OGGETTO: Contributo Arpal [ID: 5680]] INTERVENTO DI RICOLLOCAMENTO DELLE COOPERATIVE PESCATORI MULTEDO, INTERFERENTI CON LA NUOVA FOCE DEL RIO MOLINASSI, PRESSO IL SITO DI GENOVA-PRA. PROCEDIMENTO DI VERIFICA DI ASSOGGETTABILITA' A VIA NAZIONALE AI SENSI DELL'ART. 19 DEL D.LGS. 152/2006.

OGGETTO: Intervento di ricollocamento delle cooperative pescatori di Multedo.- Verifica di Assoggettabilità a VIA- **Parere Rumore.**

SCHEDA ANALISI INTERVENTI

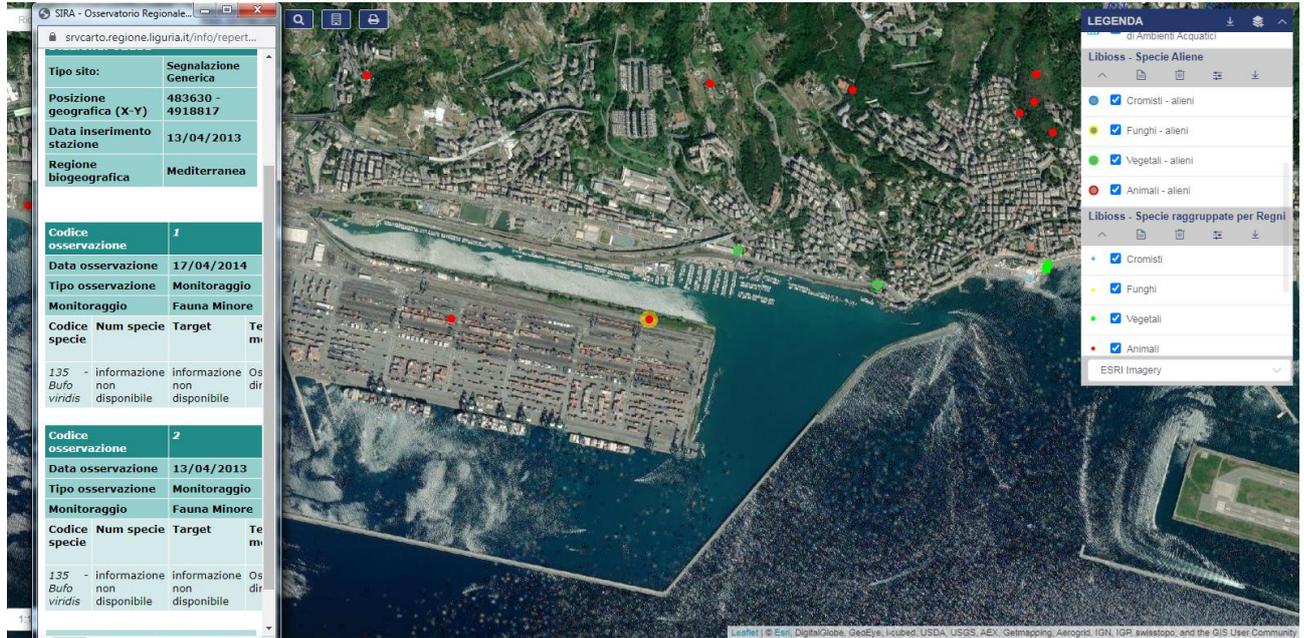
Tuttavia, è opportuno sottolineare come il Canale di calma di Prà rappresenti un'area di pregio naturalistico potenziale di tutto rispetto, elemento questo evidenziato da diversi fattori, come per esempio le numerose pregresse segnalazioni fornite dall'Atlante ornitologico della Città di Genova (Borgo et al, 2005) o dalla segnalazione di *Bufo viridis*, (specie inserita nell'All IV della Direttiva 92/43/CE : “Specie animali e vegetali di interesse comunitario che richiedono una protezione rigorosa”) presente nel database regionale LiBiOss e rappresentato nella figura che segue.

Pertanto, visto il contesto interessato dall'intervento, antropizzato ma con buone potenzialità di recupero, sarebbe auspicabile che nella fase attuativa venissero introdotti elementi di **rinaturalizzazione urbana**, volti a migliorare lo stato ecologico della zona fociva del Rio San Michele interessata dall'edificazione del prolungamento della massicciata di contenimento.
